改善箇所説明図

不具合内容:

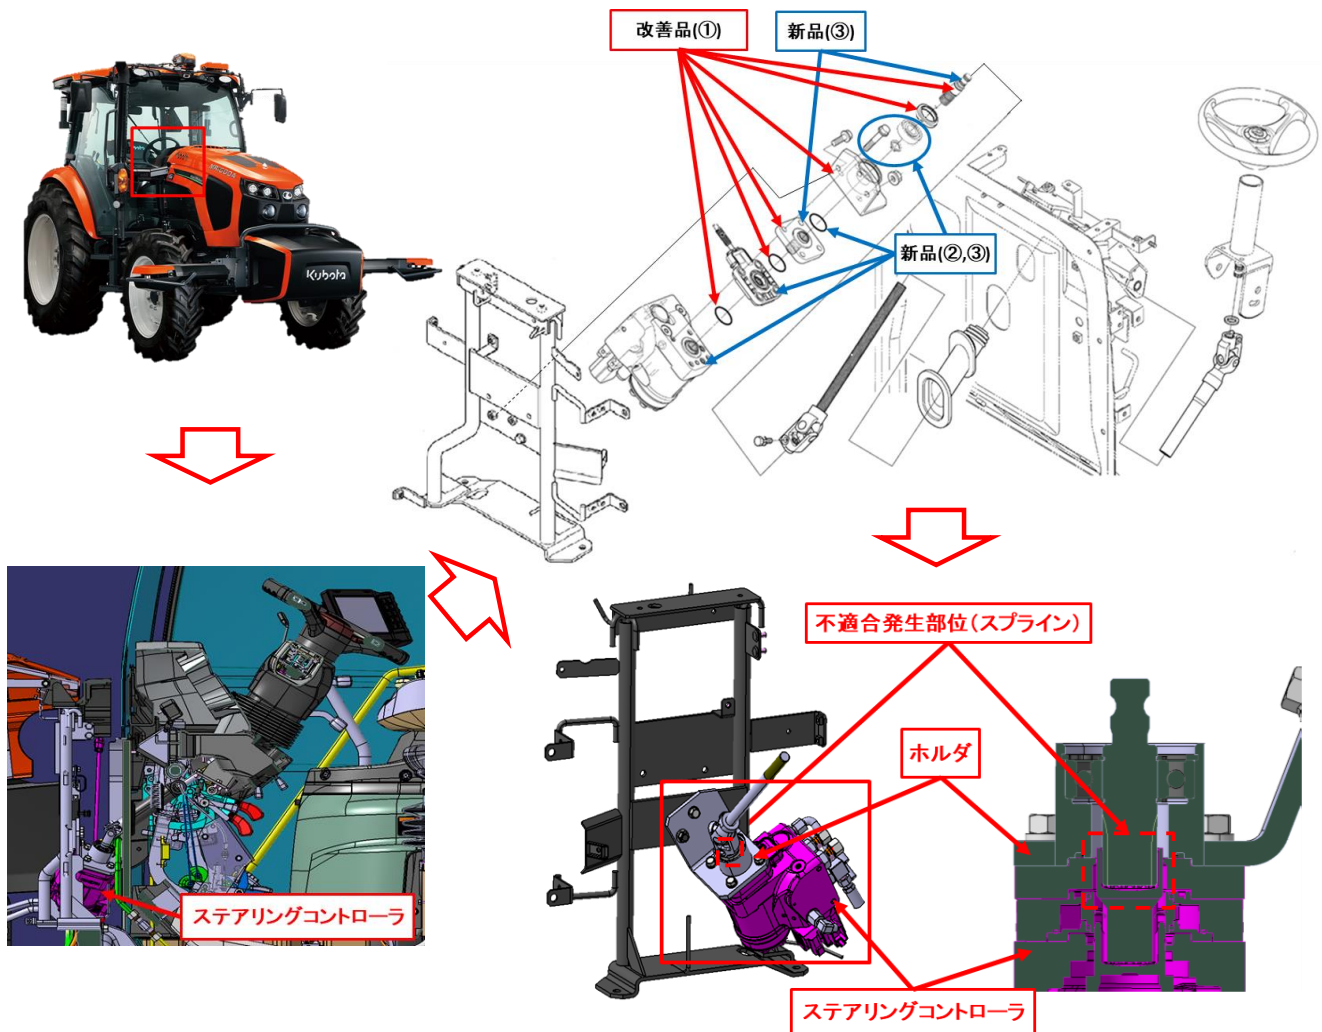
届出後のR6. 12. 11、改善箇所説明図について、
ボンネットサポートの補強部材を削除した形状に訂正。

農耕トラクタのステアリングコントローラに付属されるホルダにおいて、水浸入および振動に対する設計が不十分なため、長期間使用することでホルダに接続されるスプラインに錆が発生し、摩耗する。そのため、そのまま使用を続けるとスプラインの摩耗が進み、最悪の場合、ステアリングが空転し、ステアリング操作ができなくなるおそれがある。

全車両に対し、水浸入対策としてステアリングコントローラ上部にシール部材を追加し、振動対策としてステアリングコントローラ取付部の周辺部品を補強した改善品(①)に交換する。また、改善措置時にステアリングコントローラを含む周辺部品が固着している場合は、新品(②)に交換する。

なお、改善措置用部品の準備に時間を要するため、2022年以前に生産した車両(※)については使用者に不具合内容を知り、使用停止の注意喚起を行う。その際、使用継続を要望されるお客様については該当箇所を点検し、錆が確認されない場合は暫定的に使用継続可とする。錆が確認された場合には、該当部品及び周辺部品を新品(③)へ交換し、暫定的に使用継続可とする。

右図の場所(ステアリングコントローラの右下)に白色マーキングを実施する。
